MINISTERIO DE ENERGÍA Y MINAS

N° 0208-2024-MINEM/DGAEE

Asunto : Informe final de evaluación de la Segunda Modificación de la Declaración de Impacto Ambiental del proyecto “Construcción de la Nueva Subestación Amarilis y los enlaces de conexión en 138 kV”, presentado por Red de Energía del Perú S.A.

El objetivo de la Segunda MDIA del Proyecto es modificar el trazo de la línea de transmisión (en adelante, LT) 138 kV Piedra Blanca – Amarilis, entre las torres T14.1 y T14.3.

Mapa de AID y AII de la modificación de la DIA – Mapa CSL-233200-2-AM-02 -	KMZ del AID y AII de la modificación de la DIA

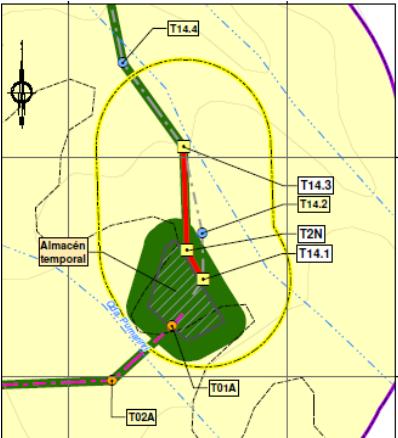
De la revisión del ítem 3.3 “Área de Influencia” (Folio 94), el Titular indica que el AID y AII se muestran en el mapa CSL-233200-2-AM-02 - “Mapa de Área de Influencia Directa e Indirecta de la Modificación de la DIA” (Folio 740); sin embargo, al revisar el archivo KMZ proporcionado mediante el enlace de Drive⁴, se observa que la variante a modificar de la LT se encuentra fuera del AID (Ver Figura 1). En tal sentido, el Titular debe aclarar y corregir esta incongruencia y presentar el AID correcta del Proyecto, tanto en el mapa como en el archivo KMZ.
